Stellungnahme zu: Geh- und Radweg entlang des Viernheimer Weges

Der Stadtraumservice Mannheim plant Errichtung eines gemeinsamen Geh- und Radweges in Mannheim-Sandhofen auf der Südseite des Viernheimer Weges vom Ortsausgang Blumenau bis zur Eugen-Neter-Schule. Zudem wird ein dauerhaftes Amphibienleitsystem mit 6 Amphibientunneln zur Querung der Kreisstraße und des neuen Geh- und Radwegs eingerichtet.

links: Ausschnitt aus google maps, rechts: Ausschnitt aus dem „Herstellungsplan 1“

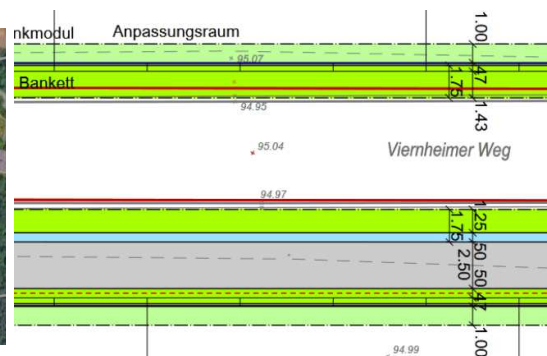
Wir möchten jedoch vorschlagen, den 1,25 m breiten Grünstreifen (Bankett) zwischen Kreisstraße und Geh- und Radweg deutlich zu verschmälern, z.B. auf 0,5 m. Dadurch könnte der Eingriff in den Wald reduziert werden. Gleichzeitig könnten damit die 6 Amphibientunnel, die unter den Geh- und Radweg und der Weg und Kreisstraße durchführen, verkürzt werden, was den Amphibien die Querung erleichtern würde.
